RAPPORT DU COLLÈGE D'EXPERTS

Etoile

Praille Acacias Vernets (PAV)

rapport du collège d'experts
février 2015

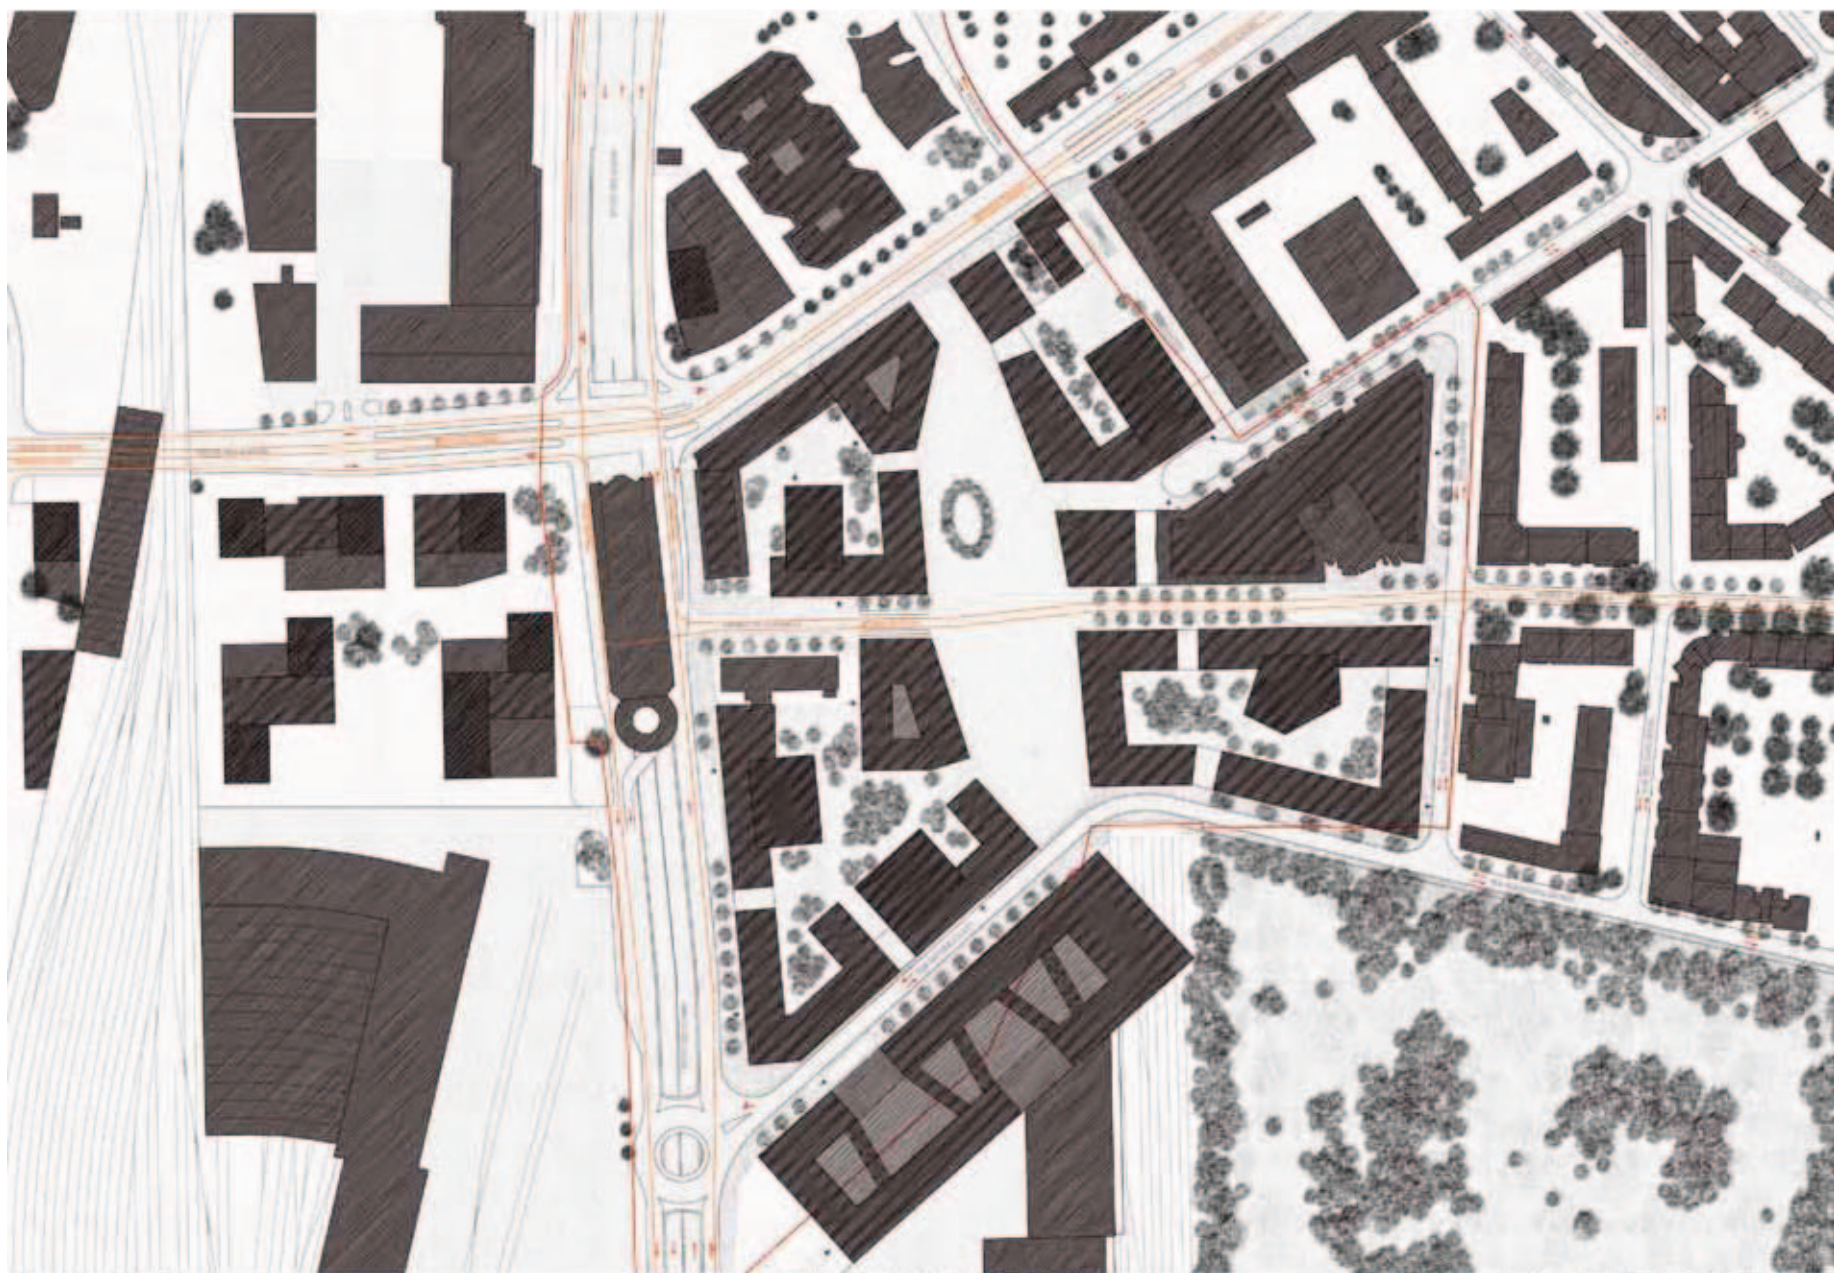
Le collège d'experts n'est pas convaincu par le principe d'accès aux parkings et aux entrées d'immeubles par les cours, qui génère des nuisances inutiles. Les questions qu'il a soulevées à ce propos suite au premier degré n'ont pas toutes trouvé leur réponse et il attend fermement des éclaircissements sur ces aspects fonctionnels, d'ambiance et d'identification des adresses. Cette dernière question se pose particulièrement pour les tours non résidentielles, cherchant une présence emblématique dans la ville et dont la relation à l'espace public se doit d'être plus directe.

Les règles de composition du bâti donnent une première idée d'un équilibre entre cohérence et souplesse de composition. En l'état, elles ne semblent pas suffisantes et devraient faire l'objet de démonstrations plus explicites. Quel serait par exemple l'effet d'une implantation de toutes les tours du côté de la place ?

L'UBS n'ayant pas la maîtrise foncière du périmètre sur lequel est prévu son programme, le collège d'experts met en doute les chances de réalisation de l'îlot D pour celui-ci.

Pour le projet Previgest, il convient de séparer le musée et l'hôtel en immeubles distincts et, pour la tour, de ne pas prévoir uniquement une programmation 100 % logements (cf. cahier des charges p. 31) et d'offrir un maximum de flexibilité en termes d'affectations possibles.

Les propositions pour la matérialisation des différents types de façade sont appréciées et pourront contribuer à assurer l'unité et l'identité des espaces publics comme de l'ensemble du quartier. La complémentarité entre les expressions massives pour le « socle de la ville » et de légèreté pour les émergences des tours est bien traitée.

Le projet pourrait être optimisé du point de vue de la protection contre les nuisances et les accidents majeurs, par exemple si les passages aménagés dans l'épaisseur des îlots n'étaient ouverts que sur un ou deux niveaux. Côté route des Acacias, la hauteur des logements les préserve probablement en partie seulement des nuisances sonores. Un travail sur la forme du bâti permettrait d'améliorer la situation. La cohabitation entre logements et espaces publics potentiellement bruyants, notamment autour de la place ovale, peut aussi être questionnée.

De manière générale, le collège d'experts considère que le projet a été peu approfondi durant ce deuxième degré et que nombre de critiques et recommandations n'ont pas trouvé les réponses attendues. Il demande au mandataire de combler ces lacunes lors du dernier degré.

DIENER & DIENER | VDOT | BASLER & HOFMANN

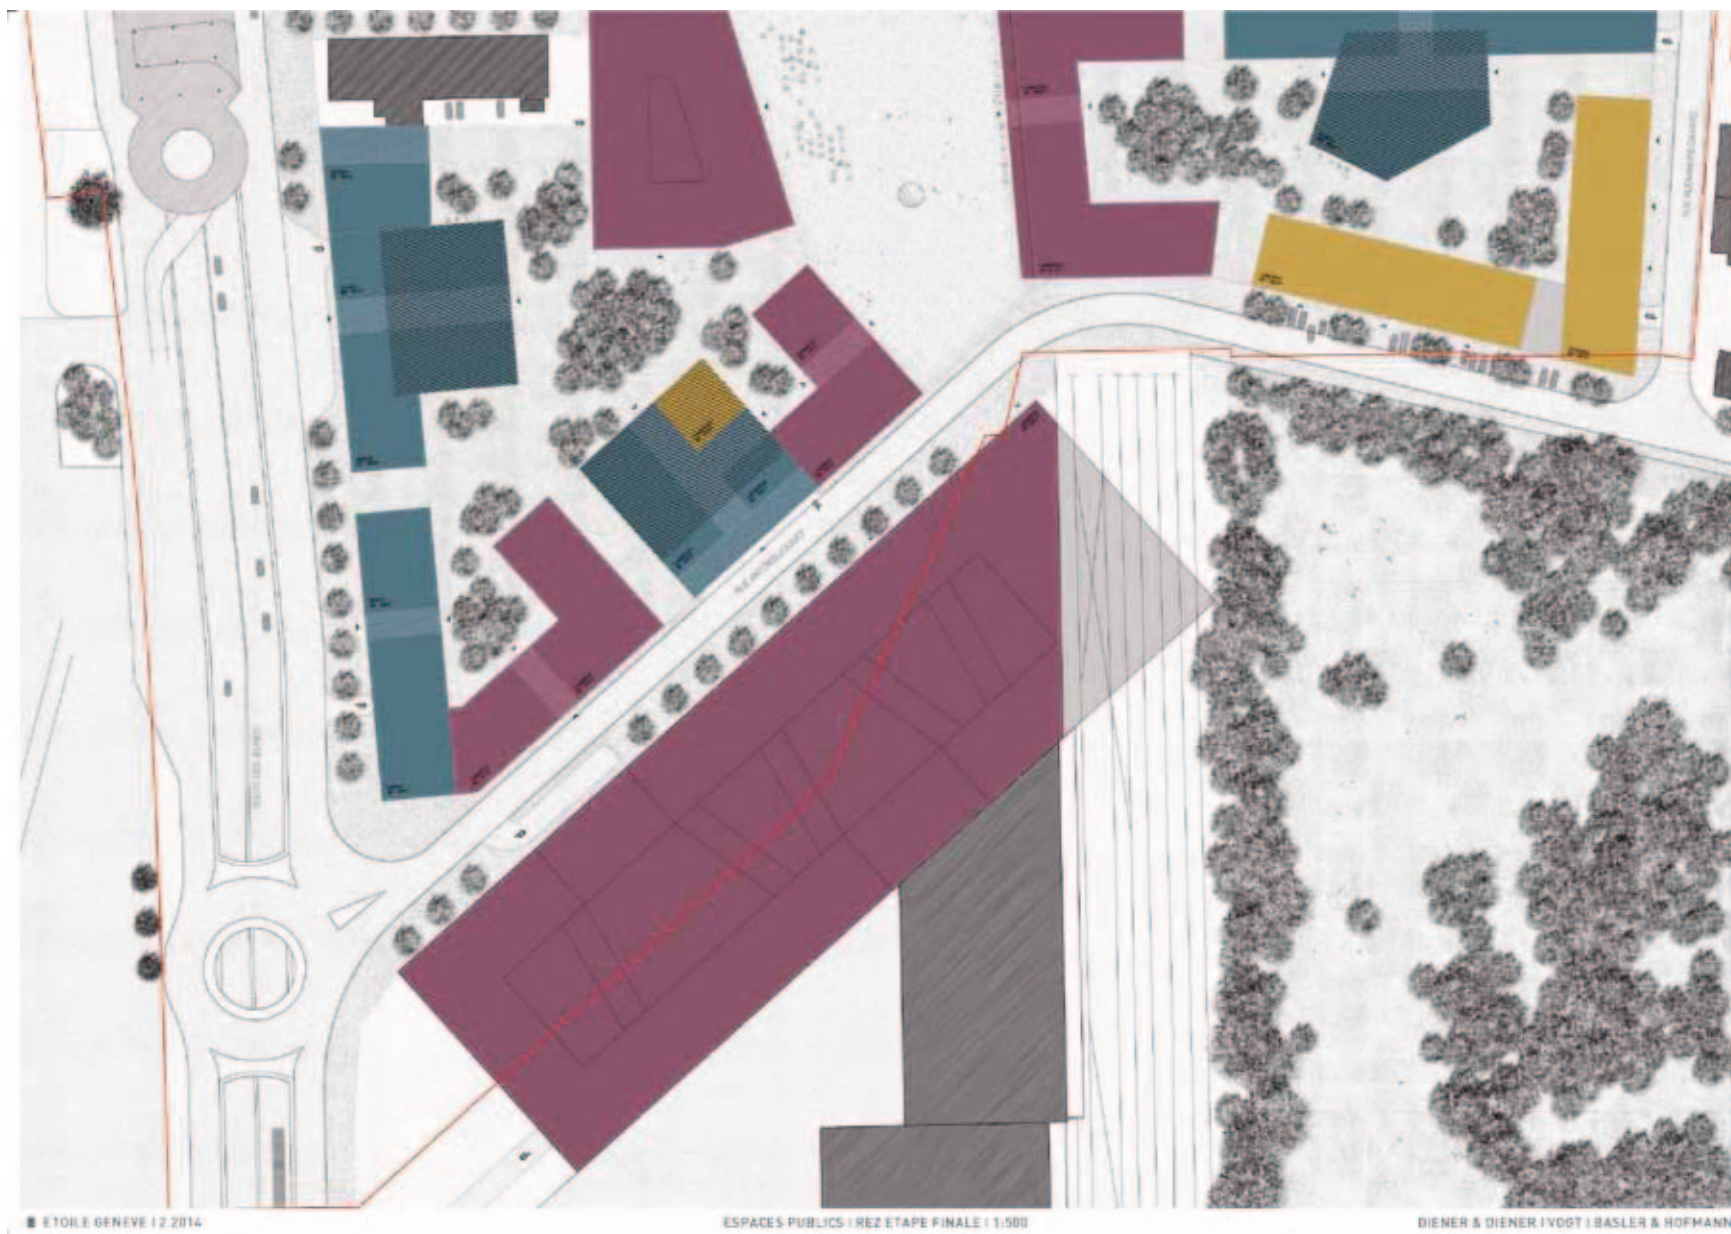
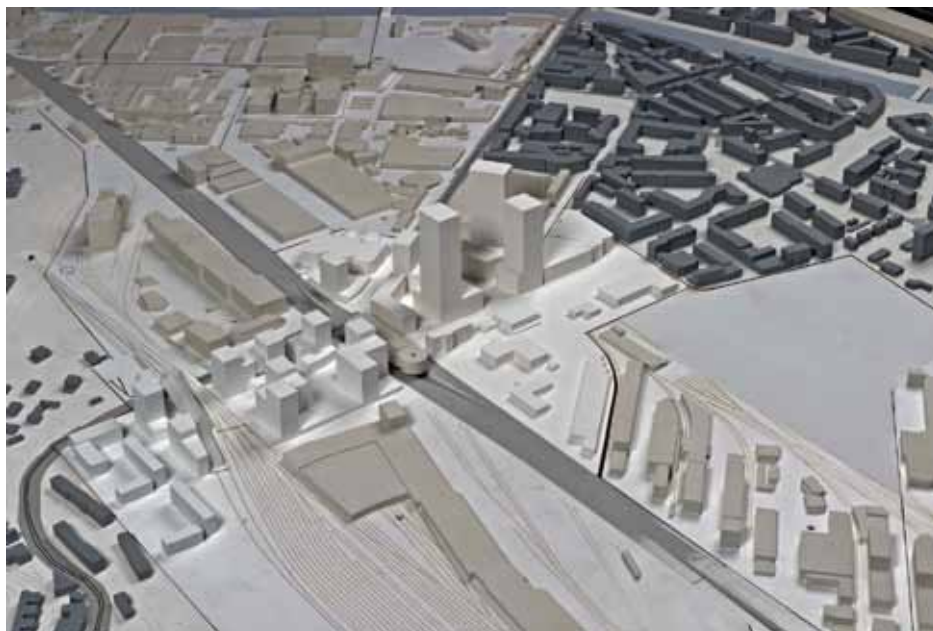
C'est notamment le cas pour le traitement des bâtiments hauts, qui se subdivisent désormais en deux catégories. Le collège d'experts salue le choix d'associer les quatre grandes tours aux axes urbains en leur conférant une adresse sur rue, tout en restant fidèle au principe de rattachement à la place centrale par un retrait sur un bâtiment faisant office de premier plan sur celle-ci. Cette position est toutefois moins évidente pour celle de Pictet. Conformément à la devise choisie, les tours résonnent ainsi en échos par-dessus la place, à une légère distance de celle-ci, jouant subtilement de l'effet de deux échelles. En contrepoint, trois immeubles hauts viennent jouer une rythmique secondaire à une échelle intermédiaire et marquent les entrées du quartier. Si l'ensemble dénote une élégance et une certaine cohérence, la diversité des situations crée une multitude de cas particuliers qui rendent moins lisible le concept sous-jacent et plus difficile la maîtrise spatiale d'ensemble dans la durée de mutation du quartier.

La proposition répond à satisfaction aux exigences programmatiques, en particulier pour les programmes privés. Elle offre des synergies intéressantes entre les diverses fonctions projetées et existantes, qui mettent notamment en valeur les espaces publics et les équipements. L'implantation choisie pour le nouveau Palais de justice est appréciée pour sa fonctionnalité comme pour sa visibilité et sa position symbolique sur un axe urbain. Comme le démontrent les concepteurs, elle se prête à de multiples solutions architecturales qui pourraient être confrontées dans le cadre d'un concours.

Pour souligner le caractère urbain revendiqué pour le site, la présence de la nature y est volontairement domestiquée et mise en scène dans son artificialité : arbres taillés ou disposés de

manière rigoureuse, absence de végétation au sol, cours d'eau maintenu enterré et suggéré par deux fontaines moussues. La pertinence du propos est étayée par de belles références ainsi que par le contraste recherché, en marge du périmètre de projet, avec un traitement suggéré pour le grand parc au sud, dont une partie est traitée « à l'anglaise » par une arborisation libre et une divagation de la Drize en surface.

Au cœur du dispositif, la place principale s'étire en lentille sur toute la longueur du quartier. Son dessin rigoureux, tant par l'alignement et le gabarit des façades qui la cadrent que par le motif de son traitement de sol, en fait un lieu unique et puissant, aisément identifiable dans le paysage de la ville. Cette haute précision révèle la grande compétence projectuelle des auteurs mais confère parallèlement une fragilité au dispositif. En effet, pour obtenir la qualité attendue, une forte maîtrise des composantes notamment formelles sera impérative, pour les volumétries, les expressions architecturales ou la matérialisation des façades et des espaces publics.

L'image de sa réalisation partielle en première étape n'est pas convaincante et révèle plutôt le risque d'inachevé inhérent à la proposition. Destinée à tenir sur un temps long et à se confronter à des programmes, des contraintes ou des volontés architecturales diverses, la matérialisation progressive de la place risque de pâtir de compromis et d'adaptations dommageables à son intégrité. Bien qu'il juge très intéressantes les règles proposées pour assurer la qualité de cet espace, le collège d'experts doute de leur réelle efficacité dans le contexte décisionnel et des procédures d'aménagement en vigueur. Il s'interroge finalement sur l'adéquation d'un espace si figé et fermé, dessiné à la manière de Rob Krier, pour une centralité que l'on veut ouverte sur son contexte et sur la grande ville. Globalement, bien que de grande qualité, la proposition relève d'une approche plus architecturale qu'urbanistique, faiblement ancrée dans la réalité des processus.

- . Développer les règles d'occupation des îlots équilibrant souplesse et cohérence, avec des illustrations démontrant leur pertinence et les marges de manœuvre. Dans ce cadre, clarifier la marge de positionnement et de dimensionnement des tours, leur position relative et la maîtrise des ombres portées, leur rapport aux bâtiments donnant sur la place, y compris l'exploitation du plan des étages correspondants, la gestion des accès de service (identification des faces avant et arrière) et l'expression de leur adresse ;

appréciation critique du projet remis au degré 1

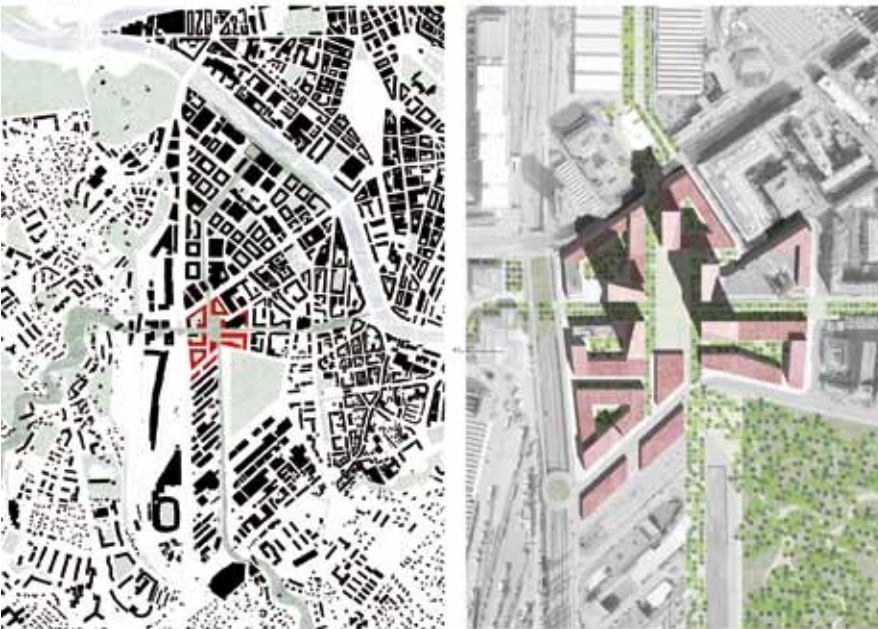
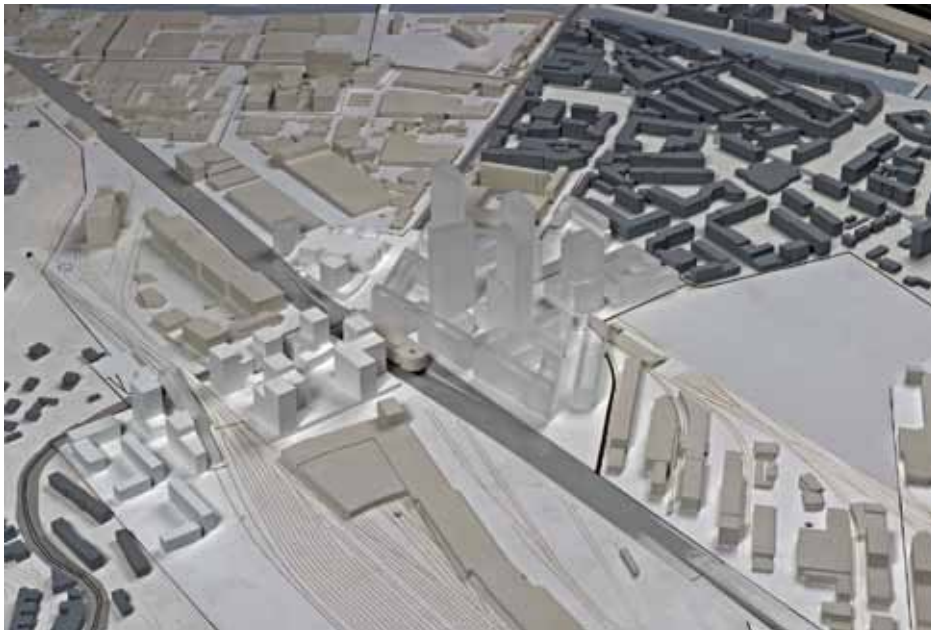
La croix verte est appropriée comme fondatrice d'une centralité composée autour d'une place publique rectangulaire, implantée rigoureusement à son intersection. Au croisement des cours restitués de la Drize et de l'Aire, cet espace majeur cherche dans son aménagement à traduire la présence de l'eau et des continuités végétales tout en affirmant sa minéralité, de manière peut-être un peu trop littérale et technique.

Pour magnifier cette nouvelle centralité, tant à l'échelle de la silhouette de l'agglomération qu'à celle locale du quartier et de la place, cinq tours s'élèvent haut dans le ciel à partir d'un gabarit uniforme de 25 m retenu pour le reste des constructions, soit celui qui constitue l'horizon général de la ville. Les tours, corps allongés, orientés selon les axes cardinaux et disposés aux intersections des rues et de la place, théâtralisent fortement cette dernière sur trois fronts. Le côté sud reste ouvert à la pénétration de l'ensoleillement, ce qu'il conviendrait toutefois de mieux vérifier. Ce dispositif crée par ailleurs une articulation naturelle avec le grand parc urbain prévu au sud-est du quartier.

La trame urbaine résulte d'un découpage en prolongement des structures du voisinage. Elle se compose de grands îlots ouverts où les fonctions peuvent se répartir avec une certaine liberté. La piétonisation totale du sol, son accessibilité publique ainsi qu'une mixité répartie horizontalement comme verticalement soutiennent l'intensité urbaine recherchée à toute heure, sur l'ensemble du site.

Le collège d'experts s'interroge toutefois sur la localisation des logements et l'accès par les intérieurs d'îlots. Leur implantation presque systématique dans les derniers étages leur offre effectivement un meilleur dégagement, mais limite grandement la diversité typologique et sociale possible, en particulier avec une très grande proportion située dans les tours. Le traitement des cœurs d'îlots laisse peu de place aux fonctions de service nécessaires aux activités et équipements.

- . Expliciter les règles de composition et d'occupation progressive des îlots dans le but de permettre une grande diversité de typologies tout en assurant la cohérence dans le temps de leur constitution. Dans ce cadre, préciser les modalités envisagées pour une maîtrise forte de la définition spatiale de la place à chaque phase de sa réalisation et celle de la cohérence relative des franges extérieures du quartier, y compris avec le contexte urbain voisin ;

- . clarifier la marge de positionnement et de dimensionnement des tours, leur position relative et la maîtrise des ombres portées, le traitement de leurs faces arrière et le lien aux bâtiments prévus en socle ou en contiguïté, y compris la gestion d'éventuels mitoyens en attente. Envisager le cas d'une réalisation partielle du nombre de tours, même à long terme ;
